STABILIMENTI EX LANEROSSI

COMUNE DI SCHIO

STUDIO DI IMPATTO AMBIENTALE

- Integrazioni -

Identificazione dei recettori

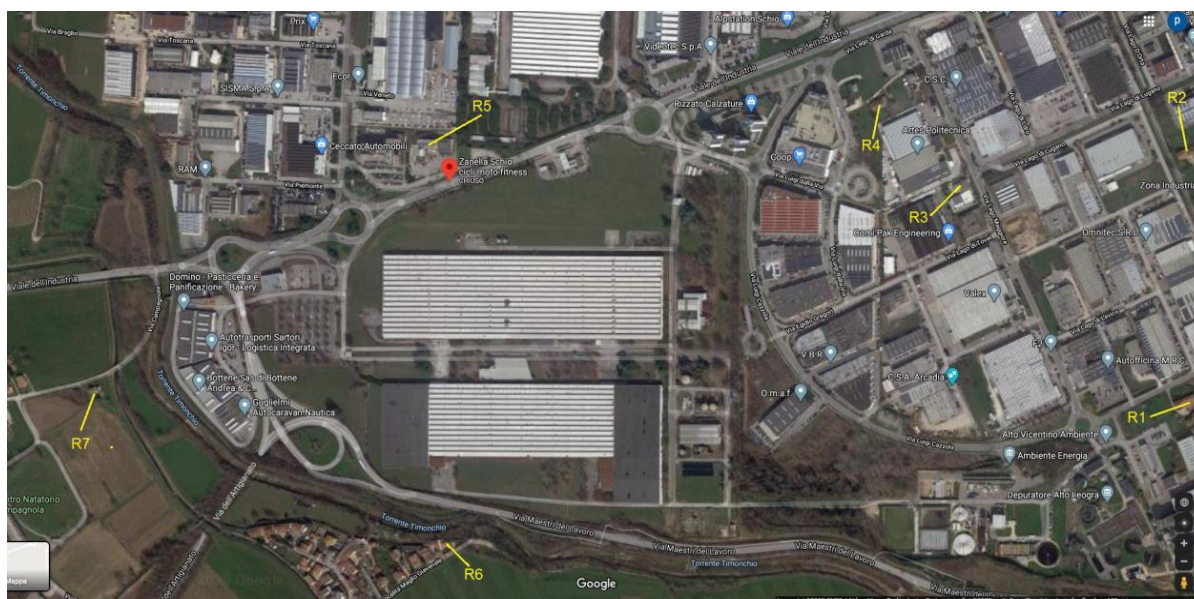
1. Lo Studio Preliminare Ambientale non contiene alcuna valutazione delle emissioni in atmosfera da attribuire alle attività che andranno ad insediarsi, come invece è stato effettuato per la componente rumore in cui sono state effettuate delle ipotesi cautelative, seppur certamente di massima. Si ritiene che debba essere predisposto uno studio analogo anche per la presente matrice ambientale ovvero definire specifici criteri da utilizzare nella fase di autorizzazione delle singole UMI, con valutazioni relative anche ai possibili effetti cumulativi.

La valutazione delle ricadute dovrà essere effettuata rispetto ai ricettori più prossimi e quindi ragionevolmente più esposti alle emissioni atmosferiche, come individuati dallo Studio di Valutazione delle ricadute delle emissioni in atmosfera, così come riportato nella figura che segue.

In caso di insediamento di attività soggette a procedura di screening di VIA, VIA e AIA l'attività dovrà presentare una valutazione delle ricadute dalle emissioni presso i recettori considerati sensibili, che tenga conto anche delle altre attività già insediate nell'area.

Recettori sensibili individuati

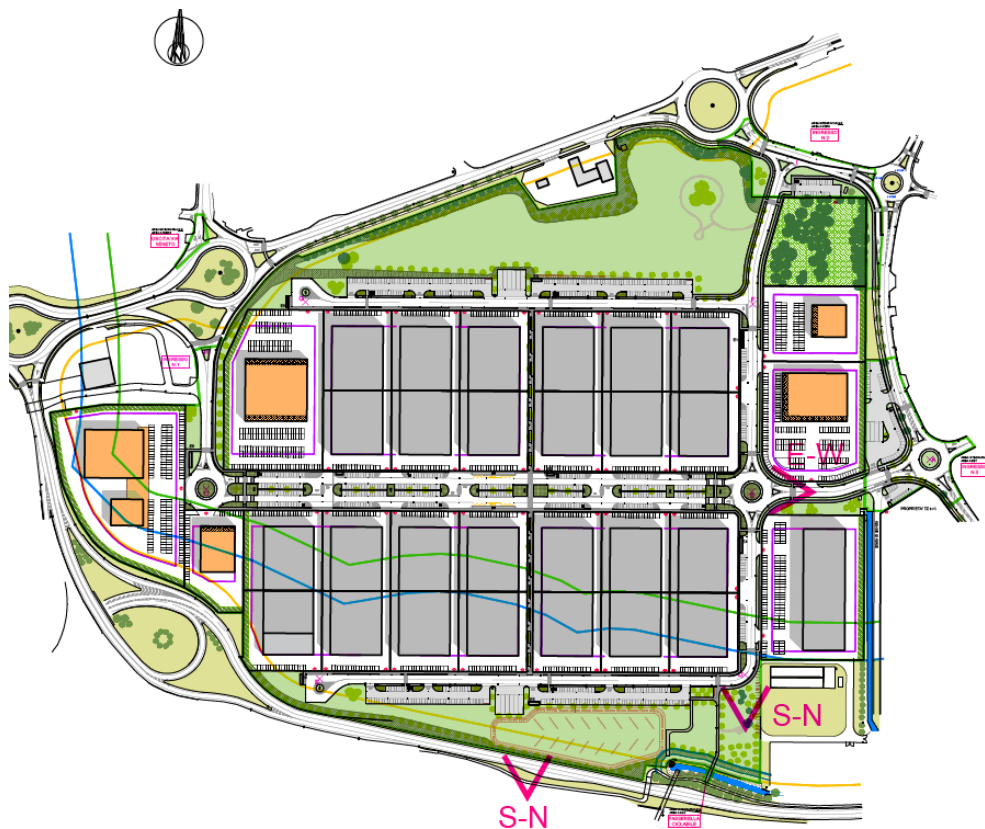
3. La valutazione è da considerarsi adeguata a questa fase di analisi preliminare in cui non sono definite le attività; nella fase di autorizzazione della UMI 1 dovrà essere effettuata un'analisi di impatto acustico congiunto che valuti gli effetti cumulativi di tutte le attività che andranno insediarsi in detta UMI.

Nell'ambito delle autorizzazioni delle UMI successive la valutazione dell'impatto dovrà tener conto anche delle UMI già autorizzate di modo da studiare progressivamente gli impatti congiunti di tutte le area del PUA.

1. Nella fase di realizzazione delle singole UMI, con cadenza biennale, coerentemente con il Monitoraggio oggetto di Parere VAS positivo n.43 del 20 marzo 2024, si prevede lo svolgimento di una specifica attività di monitoraggio e controllo che riguarderà i 7 recettori sensibili individuati nella Relazione di Valutazione Previsionale di Impatto Acustico, ed evidenziati nella planimetria che segue.

2. Ogni nuova attività soggetta al rilascio di AUA o AIA dovrà presentare una valutazione previsionale di impatto acustico presso i recettori sensibili che tenga conto anche del rumore residuo esistente.

Vista viale centrale stato futuro con diversa colorazione degli edifici

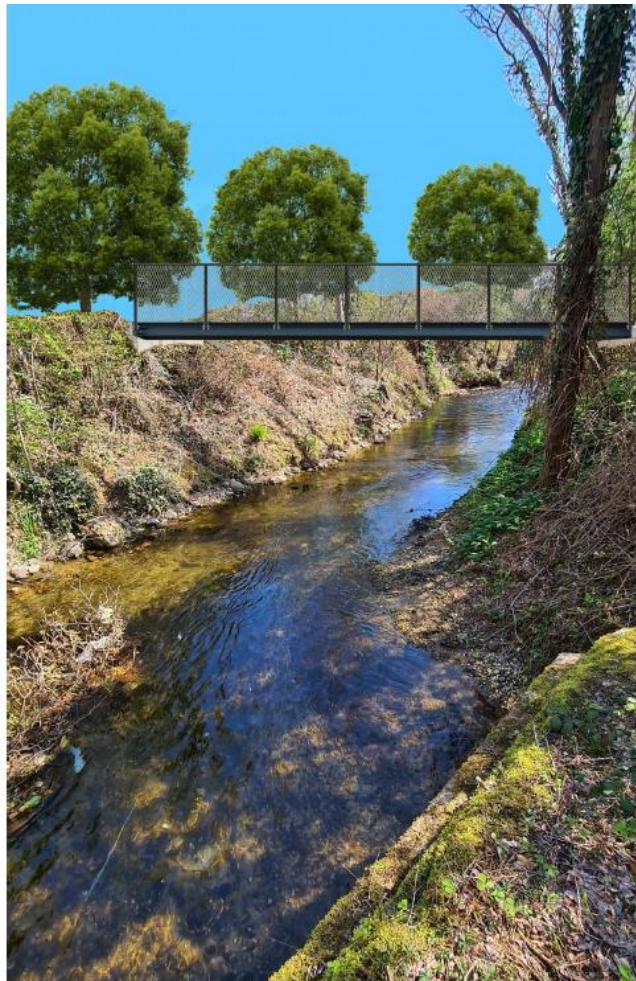
4. Si richiede uno studio maggiormente dettagliato dei fronti dei fabbricati, completo di rendering rispetto ai coni visuali principali, ai fini di valutare l'opportunità di inserire elementi di regolazione nella successiva fase di realizzazione/insediamento delle diverse UMI.

Le Linee Guida hanno lo scopo di indirizzare lo sviluppo edilizio dei futuri fabbricati industriali-commerciali, senza peraltro assumere carattere prescrittivo, ma volte a costituire un insieme di indicazioni utili nella successiva fase di realizzazione/insediamento nelle diverse UMI.

Ad esemplificazione delle mitigazioni sopra riportate si allegano i seguenti render:

- Vista del viale centrale;
- Vista da via Maestri del Lavoro;
- Vista della nuova passerella in vetro sulla Roggia Maestra.
